Avaliação da Instalação de Armazenamento de Rejeitados Filtrados da Proposta Atualizada de Mina de Lítio do Barroso da Savannah Lithium, Norte de Portugal

Steven H. Emerman, Ph.D., Malach Consulting, LLC, 785 N 200 W, Spanish Fork, Utah 84660, EUA, Tel: 1-801-921-1228, E-mail: SHEmerman@gmail.com

Relatório elaborado a pedido das Associações Unidos em Defesa de Covas do Barroso e Povo e Natureza do Barroso

Apresentado em 12 de abril de 2023, revisado em 13 de abril de 2023

Figura III.21 – Método construtivo da Esc. 1 e TSF.

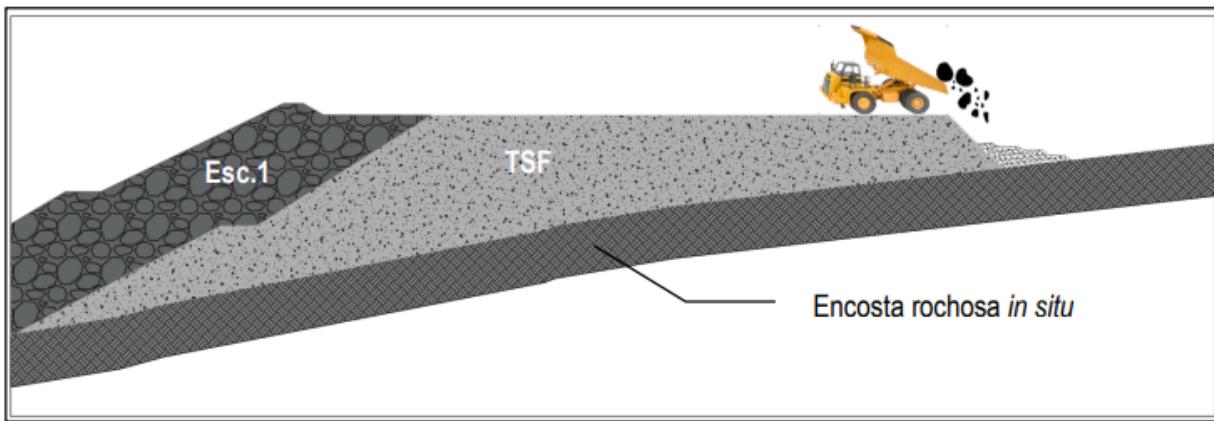
Embora o aterro de rocha estéril constitua uma barragem (ver Fig. 6), o EIA não inclui nenhuma consideração dos padrões de segurança de barragens, seja em termos de regulamentos portugueses de barragens ou documentos de orientação da indústria. Em particular, não há consideração do evento de precipitação que a barragem de rocha estéril deveria ser capaz de suportar. Embora a barragem de rocha estéril seja algumas vezes chamada “escombeira” (ver Fig. 6), essa terminologia não garante estabilidade. De fato, existem muitas falhas de escombeiras descritas em Hawley e Cunning (2017), um documento de orientação da indústria que está incluído no EIA.

Uma falta significativa de *aderência* aos padrões de segurança de barragens é o uso do método de construção a montante, o que significa que a rocha estéril seria colocado no topo dos rejeitados filtrados que estão sendo confinados (ver Fig. 6). A consequência é que, se os rejeitados se liquefazem, a barragem de rocha estéril pode falhar deslizando ou caindo nos rejeitados liquefeitos. Por esse motivo, e devido ao histórico de rompimentos de barragens de mineração construídas pelo método a montante, o método a montante é proibido no Brasil (ANM, 2019), Chile (Ministerio de Minería (Chile) [Ministério de Mineração (Chile)], 2007), Equador (Ministerio de Energía y Recursos Naturales No Renovables [Ministério de Energia e Recursos Naturais Não Renováveis] (Equador), 2020) e Peru (Sistema Nacional de Información Ambiental (Perú) [Sistema Nacional de Informação Ambiental (Peru)], 2014). A denúncia mais forte da indústria sobre o método de construção a montante vem no Manual de Mineração de Superfície da SME. De acordo com Turek (2023), “*Not mentioned in Table 4 [Tailings storage facility failures by decade from 1950 to December 16, 2020] is the fact that the upstream method of raising the level of the dams has been utilized in many of the most serious failures. This is in spite of the fact that the dangers of failure inherent with the upstream method have been recognized for many decades - see for example, Klohn (1972), who states that the ‘history of this method of dam construction is plagued with failures, some of them catastrophic’*” [Não mencionado na Tabela 4 [Falhas nas instalações de armazenamento de rejeitados por década de 1950 a 16 de dezembro de 2020] é o fato de que o método a montante para elevar o nível das barragens tem sido utilizado em muitas das instalações que sofreram as falhas mais graves. Isso ocorre apesar do fato de que os perigos de falha inerentes ao método a montante foram reconhecidos por muitas décadas - ver, por exemplo, Klohn (1972), que afirma que a ‘história deste método de construção de barragens está assolado de falhas, algumas delas catastróficas’].

Figura 6. Os rejeitados filtrados (chamado TSF na figura) da Mina do Barroso seriam confinados por uma barragem de rocha estéril que ficaria sobre os rejeitados, o que é conhecido como método de construção a montante. Se os rejeitados se liquefazem, a barragem pode falhar deslizando ou caindo nos rejeitados liquefeitos. Como consequência, o método de construção a montante é proibido no Brasil, Chile, Equador e Peru, e é fortemente denunciado no Manual de Mineração de Superfície da SME (Sociedade de Mineração, Metalurgia e Exploração). O problema é particularmente grave para a Mina do Barroso, uma vez que o EIA identifica os rejeitados como suscetíveis à liquefação. O aterro de rocha estéril (chamado Esc. 1 na figura) nunca é referido como uma “barragem” e não há nenhuma consideração dos padrões de segurança de barragens. Figure da Savannah Lithium LDS (2023b).

O problema da falta de confinamento após a liquefação é particularmente agudo no caso da instalação de armazenamento de rejeitados filtrados na mina de Barroso porque o EIA identifica os rejeitados como suscetíveis à liquefação. De acordo com Savannah Lithium (2023b), “A curva de classificação indica que a amostra ensaiada cai dentro do limite de solos potencialmente liquefeitos e, portanto, a liquefação da massa de rejeitados precisa ser considerada no projeto”. No entanto, o projeto não oferece maior consideração ao potencial de liquefação. Em particular, não há um plano sobre o que fazer com os rejeitados que ficarão muito húmidos para uma compactação adequada, seja porque saíram das prensas de filtro com teor excessivo de água ou porque foram re-humedecidos pela precipitação antes da compactação.
